Ideen - Wettbewerb

„Den Toten ihre Namen geben“

Niederschrift über die Sitzung der Jury vom 03. Oktober 2013

PROJEKT_05

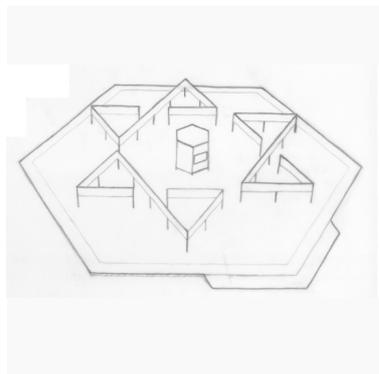
Der Lösungsansatz sieht die Organisation von aufgeständerten Namenstafeln in Anlehnung an die Form des Davidsterns auf einer sechseckigen befestigten Fläche vor. Die Anwendung eines traditionellen jüdischen Motivs wird gewürdigt. Hervorgehoben wird auch die Idee der liegenden 8er als Unendlichkeitszeichen. Die Möglichkeit der Namensnennung an den Tafeln wird als zu wenig individuell, als zu seriell empfunden. In Hinblick auf das Gerüst und Material bestehen Bedenken hinsichtlich Beständigkeit und Vandalismus.

PROJEKT_06

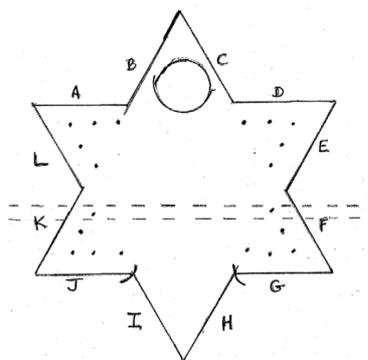
Der dem Entwurf vorangestellte lange Text wird in seiner Intensität gewürdigt. Der Lösungsansatz sieht die Organisation von aufgeständerten Namenstafeln in Anlehnung an die Form des Davidsterns vor. Die Anwendung eines traditionellen jüdischen Motivs wird gewürdigt. Der Ausarbeitungsumfang des Lösungsvorschlages lässt allerdings zu viele Fragen offen.

PROJEKT_14

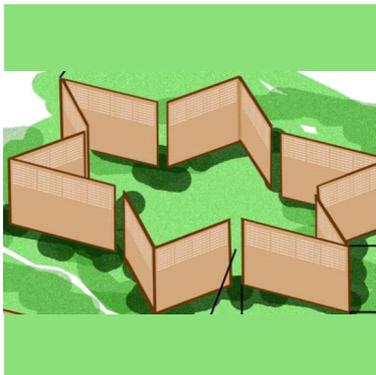
Der Lösungsansatz sieht die Organisation von aufgeständerten Namenstafeln in Anlehnung an die Form des Davidsterns vor. Die Anwendung eines traditionellen jüdischen Motivs wird gewürdigt, ebenso die Idee, die Namen der Toten auszustanzen. Letztlich überzeugt die „listen-artige“ Anordnung der Namen allerdings nicht ausreichend.

PROJEKT_28

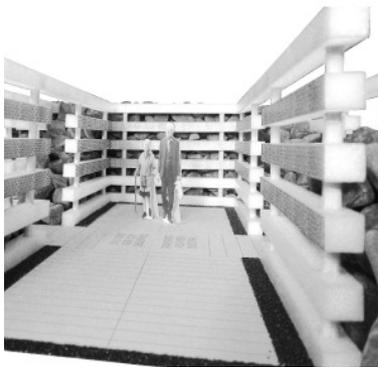
Entlang der geografischen Achsen in Richtung Wien und Theresienstadt werden rechteckige, nach oben hin offene Betonfertigteile-Gitter-Räume im Kernwettbewerbgebiet vorgeschlagen, die jeweils einen Deportationstransport symbolisieren. Von außen werden diese „Giterräume“ mit großen Flusskieselsteinen angebösch. (13 500, für jeden Toten einen) Diese Steine verbinden auch die zwei Opfergruppen symbolisch: die aus Wien Deportierten und die aus Theresienstadt Überstellten.

Die introvertierten Binnenräume vermitteln eine ganz spezielle, bedrückende Atmosphäre, die dem Thema absolut angemessen erscheint.

Allerdings wird der Vorschlag insgesamt als „zu wenig individuell“, d.h. die Anordnung der Namen als „zu listenhaft“ empfunden, auch bestehen Bedenken hinsichtlich der Pflege (Laub- Nadelabfall).

PROJEKT_02

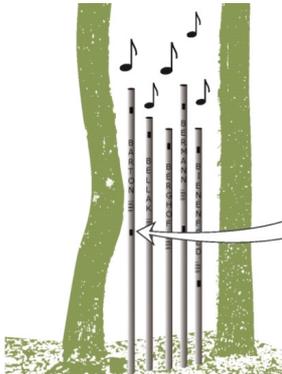
Der Lösungsvorschlag sieht im Kernwettbewerbsgebiet die Aufstellung von 8 cm dicken Stahlrohren vor, die als Windorgelpfeifen ausgebildet sind und eine entsprechende Gravur eines Opfernamen aufweisen. Durch 2 Löchern im Rohr, kann der Wind „seine Melodie spielen“ (ein drittes Loch ist als Abfluss für Regenwasser o.ä. konzipiert). Die vorgeschlagene Möglichkeit, den Opfern neben ihrem Namen auch eine Stimme zu geben wird als Idee sehr gewürdigt. Die Jury kommt zur Auffassung, dass selbst bei bester „Windlage“ keine „schönen Töne“, sondern ein für die Ohren als sehr unangenehm zu empfindender Geräuschteppich entstehen würde. Was aber gerade angemessen erscheint. Dies würde das unermessliche Leid der Toten zumindest andeutungsweise „hörbar“ machen. Dass ausdrücklich ein Bereich mit „Orgelpfeifen“ für jene Toten vorgesehen ist, deren Namen man (noch) nicht kennt, wird besonders gewürdigt.

Positiv erscheint auch die Tatsache, dass der bestehende Baumbestand nahezu unangetastet bleibt.

Problematisch werden die Erfassbarkeit der Gesamtgedenkstätte im bewachsenen Waldgebiet, die Nachvollziehbarkeit des Ordnungsprinzips, die enge Stellung der Säulen zueinander (als zu Zaun ähnlich) und die Dauerhaftigkeit der technischen Umsetzung gesehen. Und in Richtung Wartung und Instandhaltung gibt es Bedenken hinsichtlich Vandalismus-Anfälligkeit.

PROJEKT_36

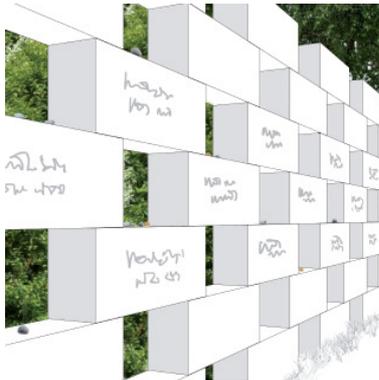
Die individuellen Gedenksteine (je 60x20x30 cm) werden zu einer zusammenhängenden offenen Mauer verbunden, die sich von der Schnellstraße bis ins hintere Wettbewerbsgebiet und wieder zurück zur Schnellstraße erstreckt. Nicht jeder Quader repräsentiert dabei einen namentlich bekannten Toten: Steine mit Namen wechseln immer wieder mit „leeren“ Quadern ab – Bei diesem Entwurf beeindruckt die Jury, dass der Blick auf die Lebendigkeit des Ortes (die Bäume mit ihren die Farbe wechselnden bzw. verlierenden Blättern) nicht möglich ist, ohne zuerst auf die Mauer der Toten zu sehen. Der Blick aufs Leben ist quasi durch die Toten verstellt. Der durch die (Jahres)Zeiten bedingten Veränderung des Ortes steht die Mauer der Todes entgegen – ist nur in Auslassungen sichtbar. Diese Konzeption wird ausdrücklich gewürdigt.

Allerdings kann diese Mauer auch in ihrer Länge als zu monoton empfunden werden und ein wenig unüberschaubar und erscheint von unrealisierbarer Länge, auch vermisst die Jury nähere Angaben zu Höhe und exakter Länge der Mauer, die Lage erscheint etwas willkürlich.

PROJEKT_44

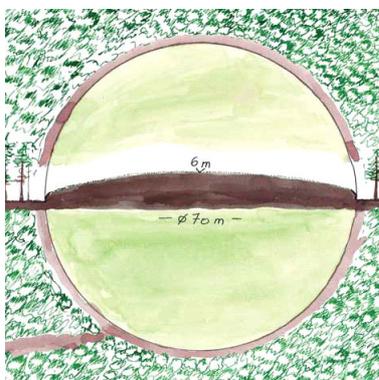
Der auf den 1.Rang gereichte Projektvorschlag basiert auf der Grundannahme, dass jeder/m der 13500 Toten bei einem Begräbnis ein(ig)e Handvoll Erde ins Grab nachgeworfen worden wäre/n, Erde, die aufgeschüttet einen riesigen Grabeshügel bildet. Und auf der Annahme, dass die Toten einen individuellen Grabstein von ihren Angehörigen bekommen hätten, wären sie in ihrer Heimat eines natürlichen Todes gestorben und nicht nach Maly Trostinec deportiert und ermordet worden.

Der Projektvorschlag überzeugt, weil damit in einer sehr einfachen, direkten und klaren Art an die dort ermordeten österreichischen Opfer der Shoa erinnert werden kann.

Die Größe der Gedenkstätte verdeutlicht eindrucksvoll die enorme Anzahl der Opfer, und ermöglicht durch die händische Beschriftung der Ziegelsteine dennoch die individuelle Erinnerung an jede einzelne Person.

Die Jury entschied sich einstimmig, diesen Entwurf an die erste Stelle zu reihen, weil er als einziger unter den Einreichungen eine direkte Verbindung zwischen Wien und Maly Trostinec herstellt und seine Realisierung eine aktive Beteiligung der in Wien lebenden Bevölkerung voraussetzt. Besonders überzeugend war diese kollektive und partizipatorische Komponente. Dieses Projekt verdeutlicht die Verantwortung Wiens bzw. Österreichs für die Deportation und die Ermordung der Toten und holt nicht nur die Toten, sondern auch diese Verantwortung in unsere Gesellschaft zurück. Die Ziegelsteine persönlich von Angehörigen oder Paten beschriften zu lassen und dann nach Maly Trostinec zu transportieren, wird zwar nicht einfach zu realisieren sein, stellt aber einen sehr persönlichen Bezug zwischen jenen, die heute in Wien leben und jenen, die aus der Wiener Gesellschaft ausgeschlossen und in den Tod geschickt worden sind, dar und ermöglicht eine breite Bewusstseinsbildung der österreichischen Gesellschaft.

- Das Material und die Befestigungsart der Ziegel sollen auf eine maximale Bestandsdauer ausgelegt werden.
- Die Begehbarkeit des Hügels soll lediglich für Wartungs- bzw. Pflegezwecke möglich sein.

- Die genaue Lage der Gedenkstätte im Wettbewerbsgebiet ist zu präzisieren.
- Es ist zu klären, wie mit der Oberfläche des Hügels und dessen Bewuchs über die Jahre umzugehen ist (Pflege-Verwilderung, Gras, Sträucher, Bäume).

- Es ist die bautechnische Realisierbarkeit (konstruktiv) detailliert weiterzuentwickeln. (z.B. tragender innenliegender Stahlbetonring – Ziegelwand als Vorsatzschale ausgebildet?)

- Es ist zu prüfen, inwieweit das Holz der zu fällenden Bäume bei der Realisierung der Gedenkstätte mitberücksichtigt werden kann.
